PARTS MODIFICATION LIST

主管部署 Divison	カメラサービス部 Camera Service Div.
施行年月日 Valid from	May, 2000

変更理由 REASON	生産都合			共通機種 COMMON MODEL	2463 Series	
	For efficient production.					
Previous	-----	→ --	-- ←	9384-2191-00		New

9384-2191-00
(3X4mm)

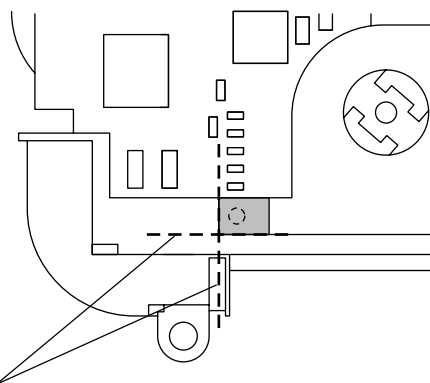
Added./新設

2463-294

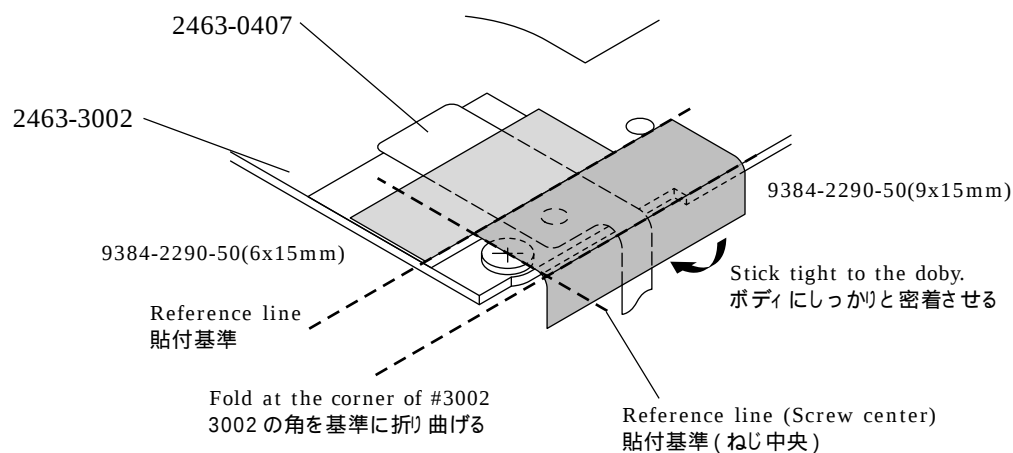
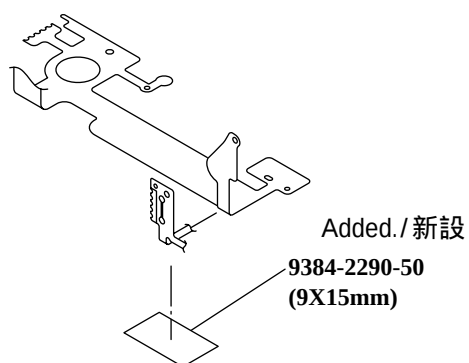
変更理由 REASON	フレキ浮き軽減			共通機種 COMMON MODEL	2463 Series	
	To affix the flex.					
Previous	-----	→ --	-- ←	9384-2290-50		New

2463-271

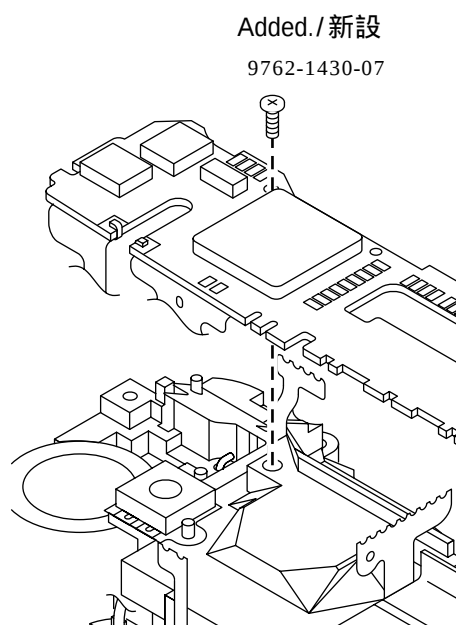
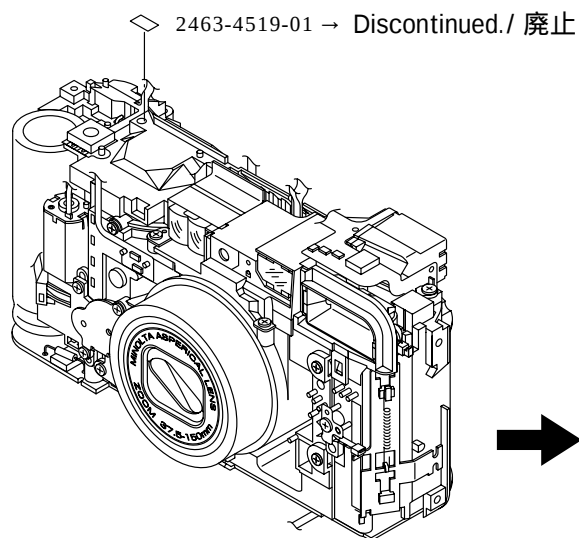
変更理由 REASON	生産都合			共通機種 COMMON MODEL	2463 Series	
	For efficient production.					
Previous	2463-4519-01	→ ○	X ←	9762-1430-07	New

*Fasten #9762-1430-07 unit its top is level with the IC-1.

2463-0415-01

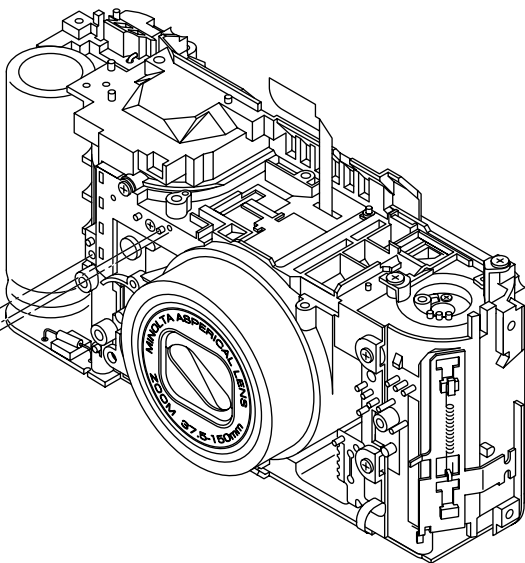
変更理由 REASON	遮光性能向上 For better light shielding.			共通機種 COMMON MODEL	2463 Series
Previous	2463-0415-01	→ X	X ←	2463-0415-02	New
Previous	2463-2257-81	→ --	-- ←	Discontinued./廃止	New

Discontinued./ 廃止

セットでの互換性 / Interchangeability as a set		Previous	→ ○	○ ←	New
--	--	----------	-----	-----	-----

2463-333

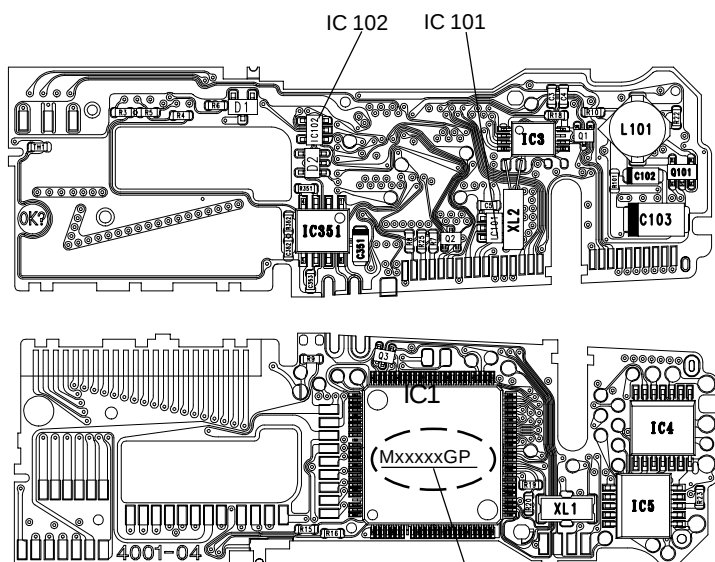
変更理由 REASON	生産都合			共通機種 COMMON MODEL	2463 Series	
	For efficient production.				2468 Series	
Previous	2463-0402-01	→ ○	× ←	2463-0402-02	New

The new IC-1 features the IC-101 and IC-102. Both PCB's are compatible.

Main PCB	IC 1 type	IC 101, IC 102
0402-01	M37527E6GP	Necessary/あり
	M37527M6-052GP	Unnecessary/なし
	M37527M6-053GP	
0402-02	M37527M6-054GP	Unnecessary/なし

2463-330

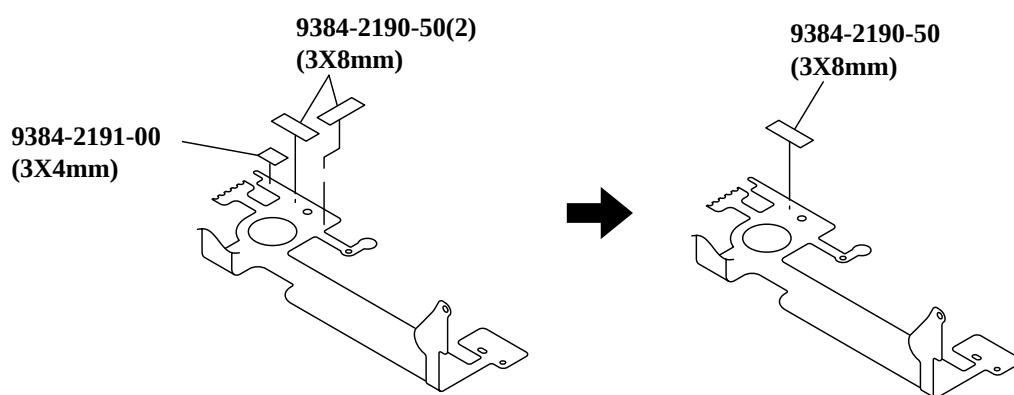
変更理由 REASON	生産都合			共通機種 COMMON MODEL	2463 Series
	For efficient production.				
Previous	9384-2191-00	→ --	-- ←	Discontinued./廃止	New
Previous	9384-2190-50(2)	→ --	-- ←	9384-2190-50	New

2463-0130-01(-650)
2463-0131-01(-150)
2463-0132-01(-250)
2463-0133-01(-350)
2463-0134-01(-450)
2463-0137-01(-850)

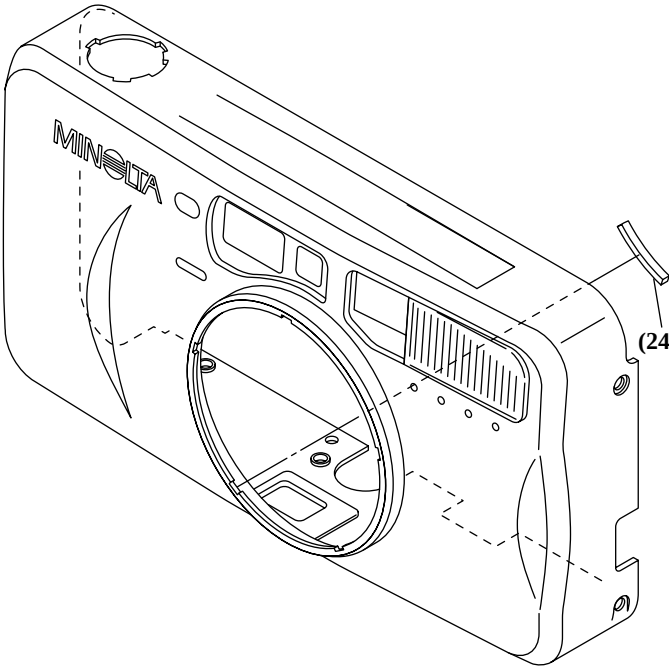
変更理由 REASON	生産都合			共通機種 COMMON MODEL	2463 Series
	For efficient production.				
Previous	2463-0130-01	→ -	- ←	2463-0130-01	New
Previous	2463-0131-01	→ -	- ←	2463-0131-01	New
Previous	2463-0132-01	→ -	- ←	2463-0132-01	New
Previous	2463-0133-01	→ -	- ←	2463-0133-01	New
Previous	2463-0137-01	→ -	- ←	2463-0137-01	New
Previous	(2463-1335-01)	→ -	- ←	Discontinued/廃止	New

(2463-1335-01)
Discontinued/廃止

2463-1455-01
(-150,-250,-350,-450)
Discontinued/廃止

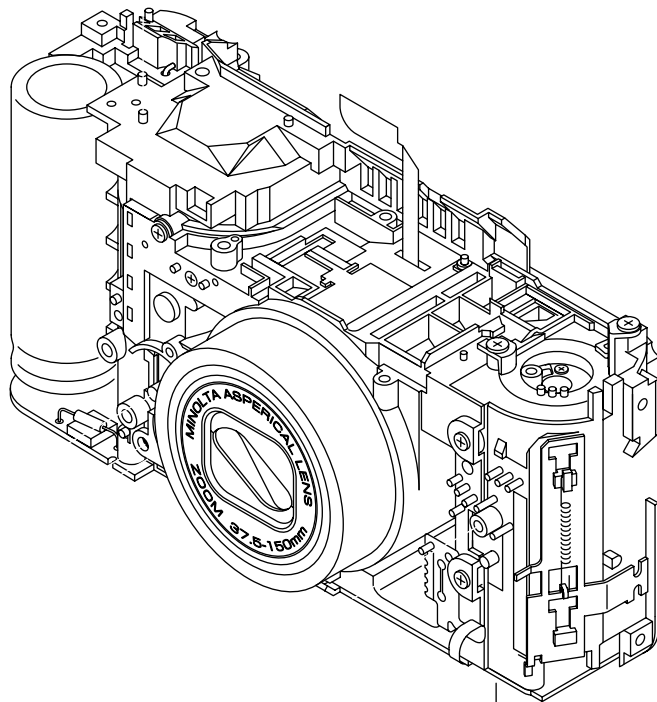
変更理由 REASON	生産都合			共通機種 COMMON MODEL	2463 Series	
	For efficient production.					
Previous	2463-1455-01	→ -	- ←	Discontinued/廃止		New

2463-341

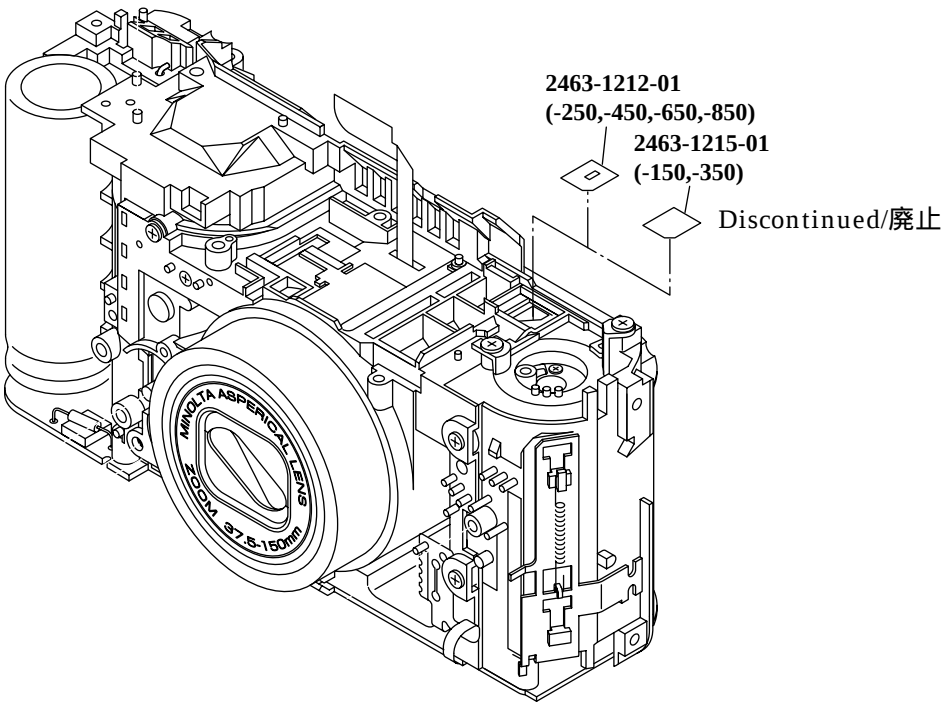
変更理由 REASON	生産都合			共通機種 COMMON MODEL	2463 Series	
	For efficient production.					
Previous	2463-1215-01	→ -	- ←	Discontinued/廃止		New

2463-344

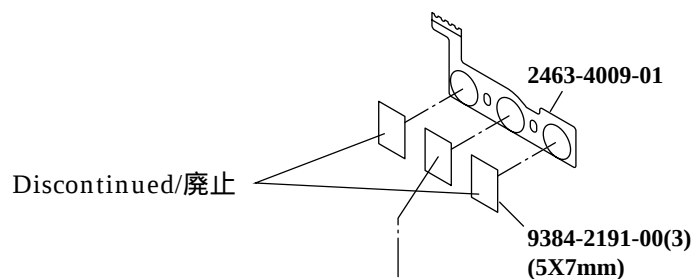
変更理由 REASON	生産都合			共通機種 COMMON MODEL	2463 Series	
	Cost reduction.					
Previous	9384-2191-00 (3)	→ ○	○ ←	9384-2191-00	New

2463-347

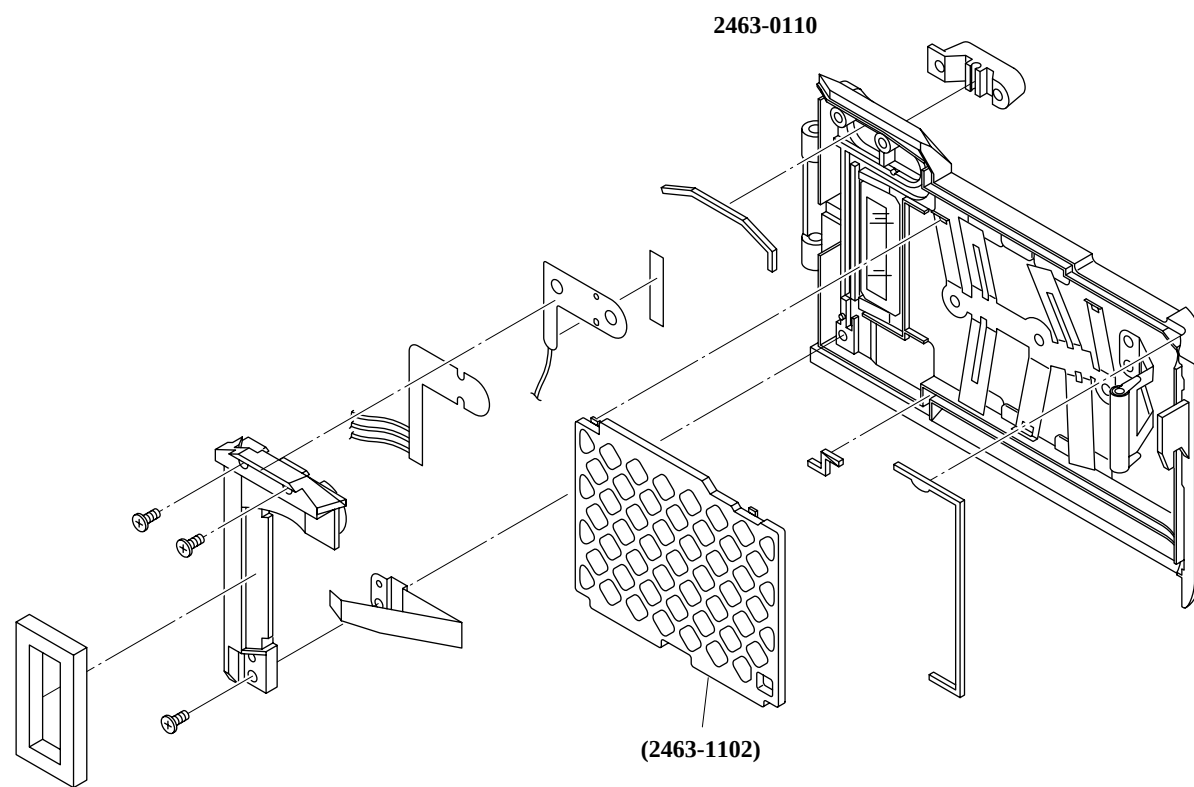
変更理由 REASON	フィルムキズ軽減			共通機種 COMMON MODEL	2463 Series
	To reduce film scratches.				
Previous	2463-0110-01	→ ○	× ←	2463-0110-02	New
Previous	(2463-1102-01)	→ ○	× ←	(2463-1102-02)	New

Type-01 and -02 of #2463-1102 are visually the same because only the material has been changed.
Take care at parts control.

2463-355

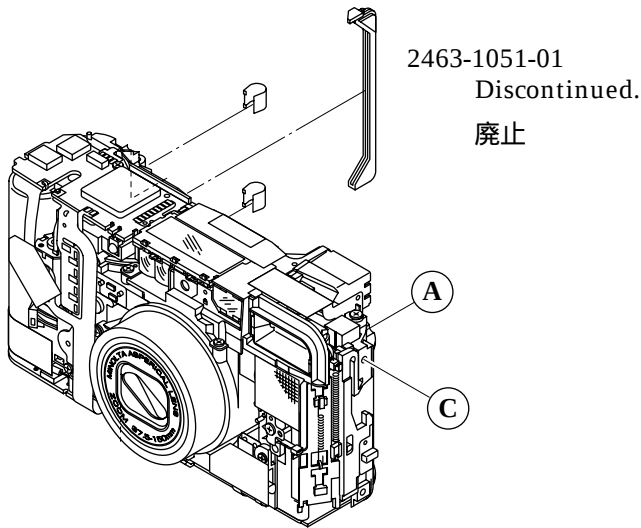
変更理由 REASON	生産都合			共通機種 COMMON MODEL	2463 Series	
	Cost reduction.				2468 Series	
Previous	2463-1051-01	→ -	- ←	-----	New

2463-363

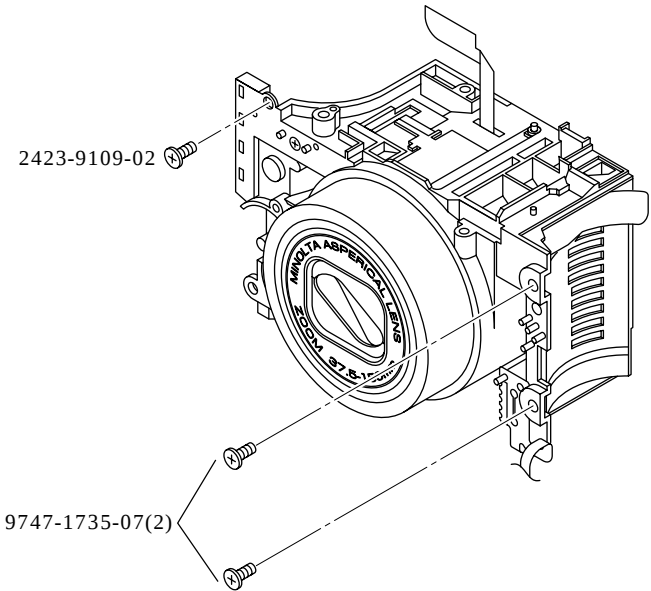
変更理由 REASON	フレキ断線軽減			共通機種 COMMON MODEL	2463 Series 2468 Series	
	To protect the flex.					
Previous	9747-1735-07(3)	→ -	- ←	9747-1735-07(2)	New	
Previous	-----	→ -	- ←	2423-9109-02	New

Page 2.

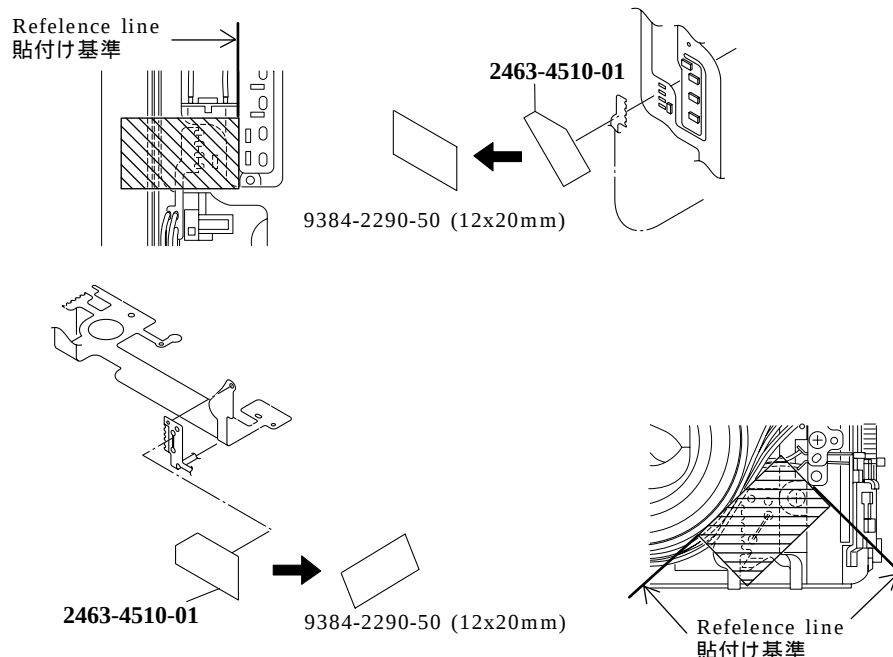
変更理由 REASON	サービス標準部品を使用			共通機種 COMMON MODEL	2463 Series
	To use standard part.				2468 Series
Previous	2463-4510-01	→ ○	○ ←	9384-2290-50	New

Page 6.

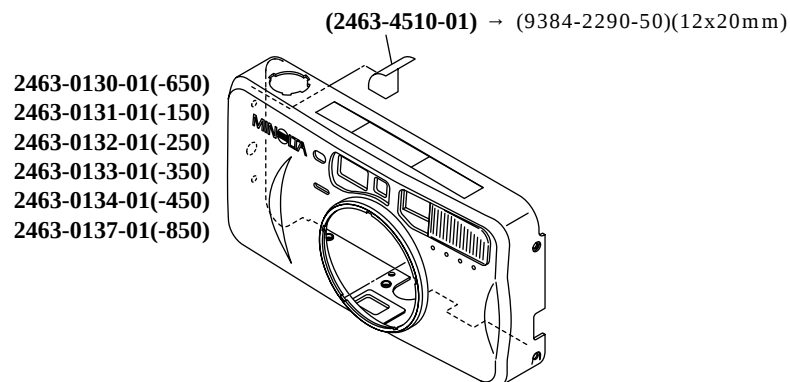
Previous	2463-0130-01(-650) 2463-0131-01(-150) 2463-0132-01(-250) 2463-0133-01(-350) 2463-0134-01(-450) 2463-0137-01(-850)	→ ○ ○ ←	→ ○ ○ ←	2463-0130-01(-650) 2463-0131-01(-150) 2463-0132-01(-250) 2463-0133-01(-350) 2463-0134-01(-450) 2463-0137-01(-850)	New
	(2463-4510-01)	→ ○ ○ ←	→ ○ ○ ←	(9384-2290-50)

2463-260

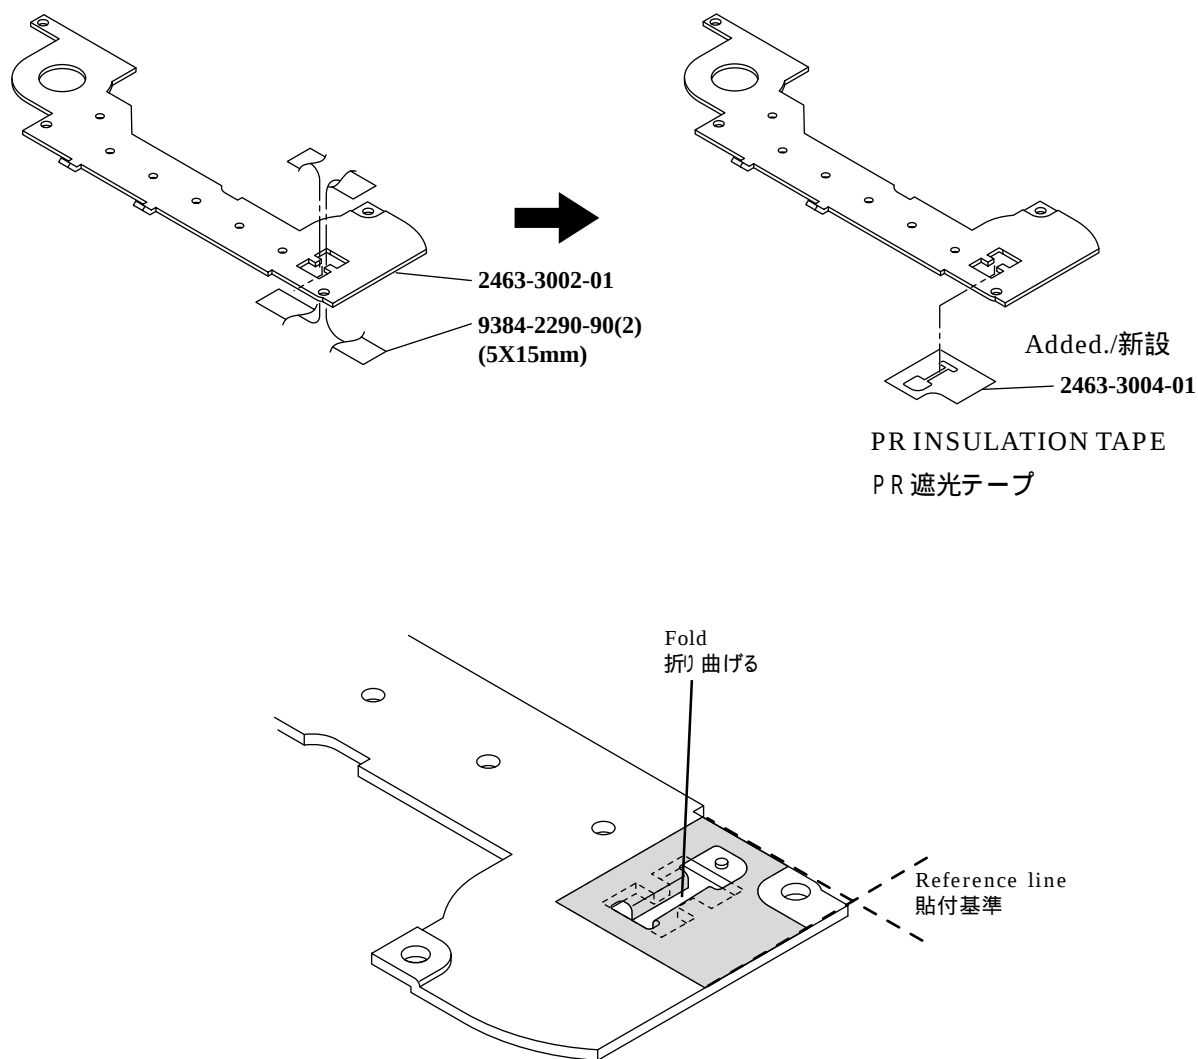
変更理由 REASON	生産都合			共通機種 COMMON MODEL	2463 Series	
	For efficient production.				2468 Series	
Previous	9384-2290-90(2)	→ ○	× ←	2463-3004-01		New

2463-352

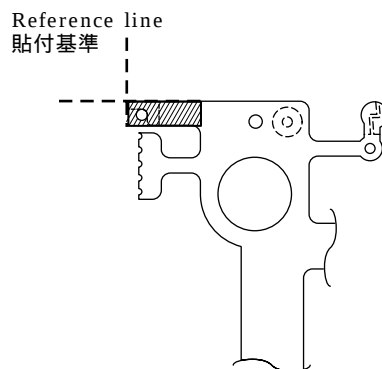
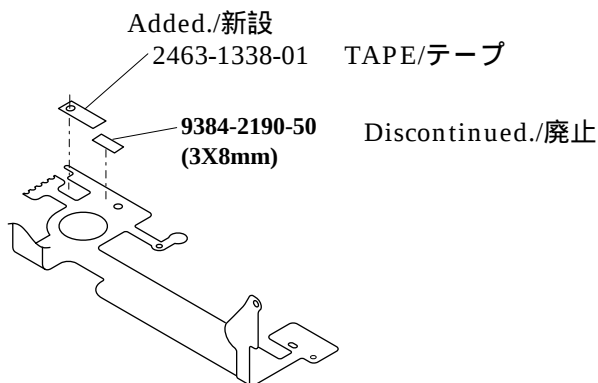
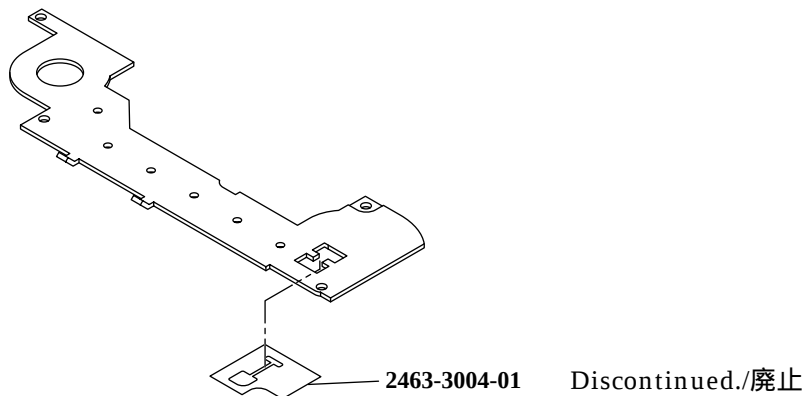
変更理由 REASON	コストダウン			共通機種 COMMON MODEL	2463 Series 2468 Series
	Cost reduction.				
Previous	2463-3004-01	→ --	-- ←	Discontinued./廃止	New
Previous	-----	→ --	-- ←	2463-1338-01	New
Previous	9384-2190-50	→ --	-- ←	Discontinued./廃止	New

Added./ 新設
MAIN PCB SPACER
メイン基板スペーサー

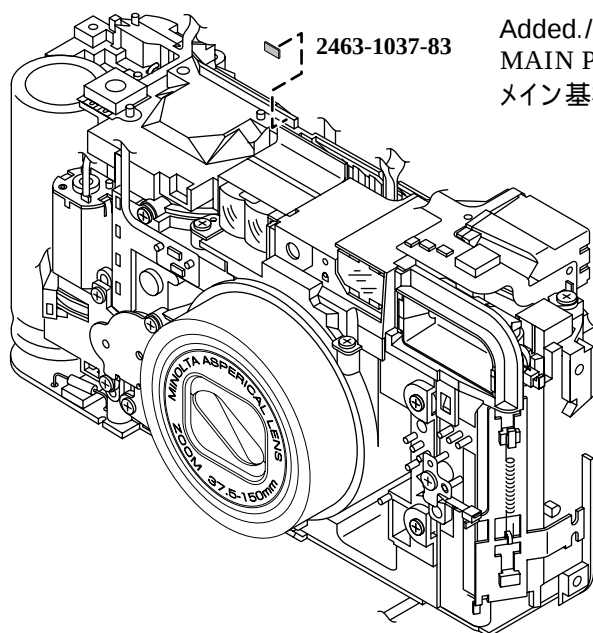
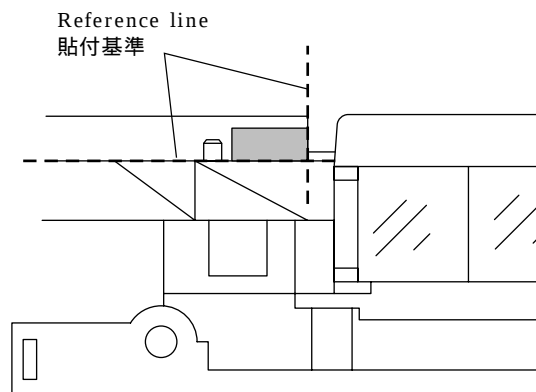
変更理由 REASON	メイン基板傾き 防止			共通機種 COMMON MODEL	2463 Series	
	To keep the Main PCB in place.				2468 Series	
Previous	-----	→ --	-- ←	2463-1037-83		New

2463-1038-81

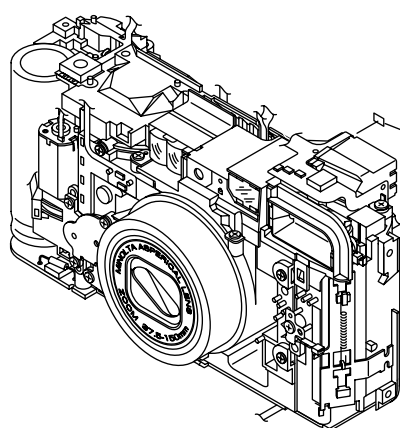
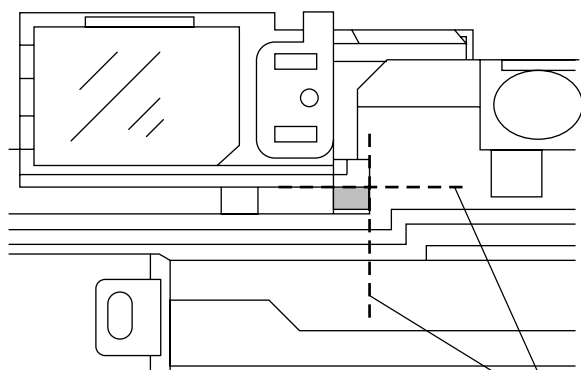
変更理由 REASON	フィルムキズ軽減 To reduce film scratch.			共通機種 COMMON MODEL	2463 Series 2468 Series
	Previous	-----	→ -- -- ←		
				2463-1038-81	New

Added./新設
BACK COVER SPACER
裏蓋)フシート
